Recueil des avis issus de la consultation auprès des ministères et organismes

Projet d'optimisation et ajout d'un procédé thermique de traitement de sols et d'autres matières contaminées

Numéro de dossier : 3211-25-002

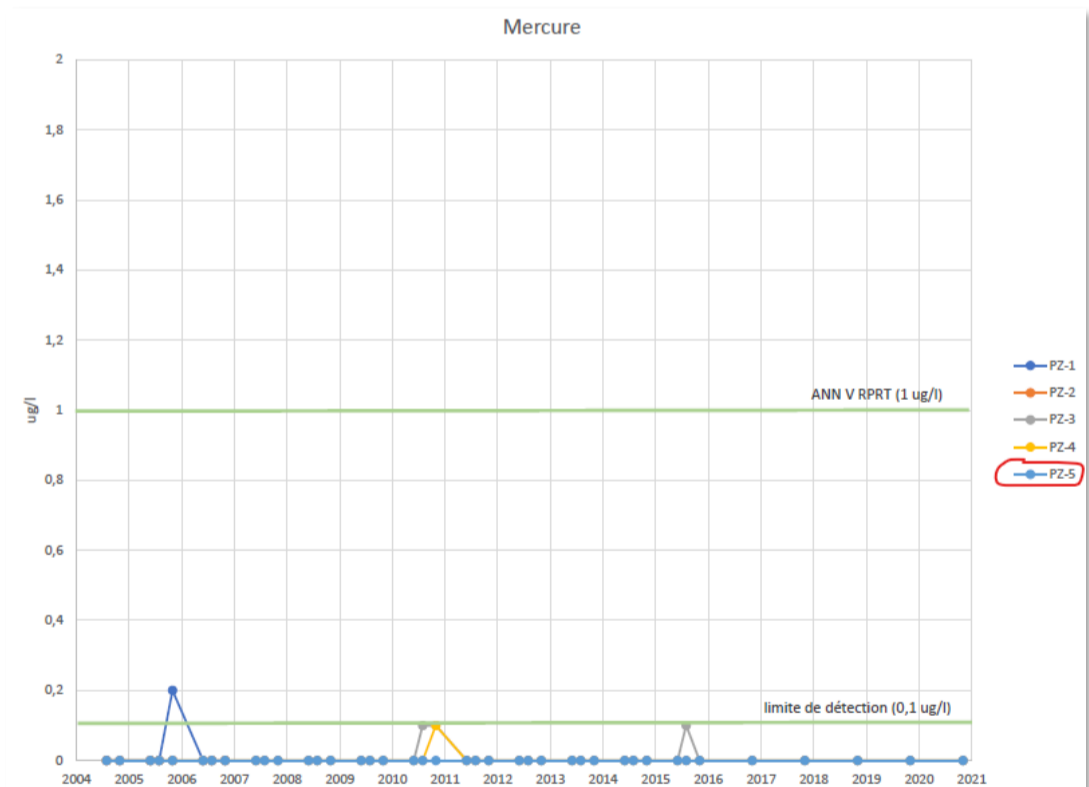
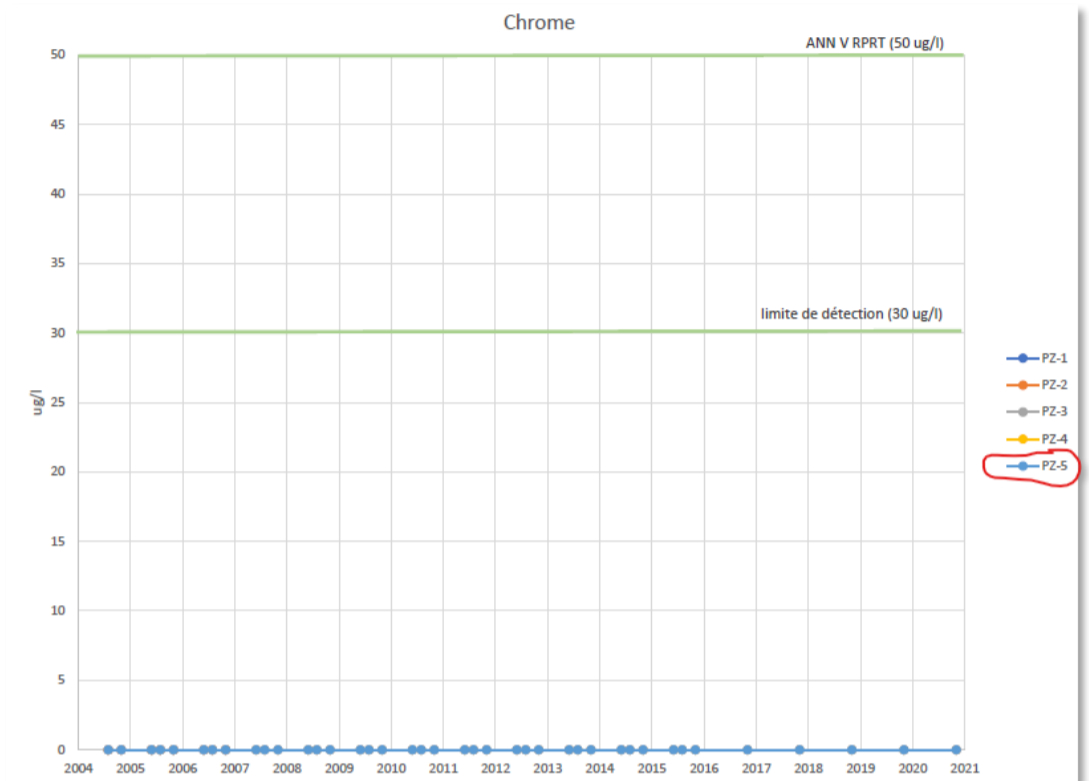
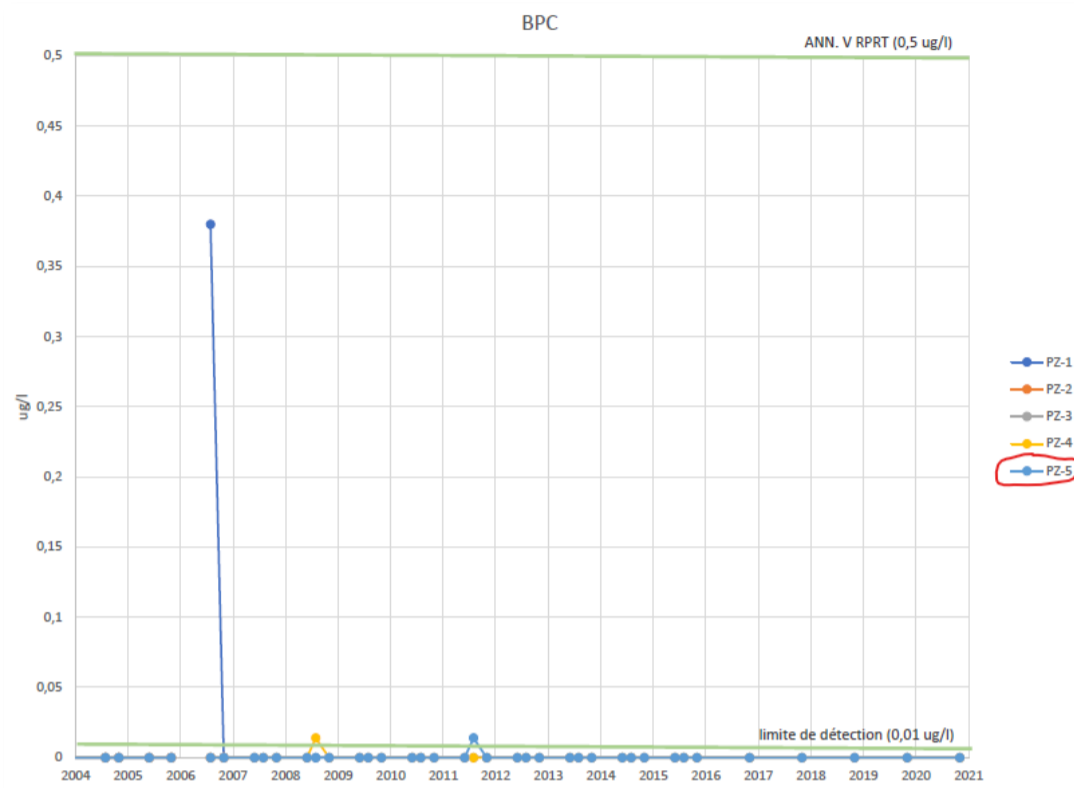
De cette liste, l'argent (Ag), le mercure (Hg), le chrome (Cr) et les BPC excèdent les critères applicables pour les résurgences en eau de surface (RES). En comparant ces valeurs aux valeurs présentées dans les graphiques générés au document de réponses à la 1^{ère} série de question pour le puits PZ-5, on constate qu'elles n'y figurent pas pour le Cr, le Hg et les BPC :

Le consultant a été questionné à ce sujet afin d'apporter des explications sur cette incompatibilité. La réponse obtenue du consultant est la suivante :

Les graphiques de la première série de questions ont été bâtis en appliquant une valeur par défaut de 0 lorsque les analyses indiquaient < limite de détection. Or pratiquement tous les résultats d'analyses des différents paramètres ont été sous les limites de détection, ça explique donc pourquoi les différents graphiques ne montrent pas de pic de concentration.

Pour le tableau de la question QC2-2, l'ensemble des valeurs sous les limites de détection ont été converties en nombre afin de calculer une valeur moyenne. Comme les limites de détection ont variées beaucoup dans le temps, ça explique les valeurs minimums, moyennes et maximums du tableau, celles-ci correspondant respectivement aux plus basses limites de détection, à la moyenne des limites de détection ou aux limites maximums.
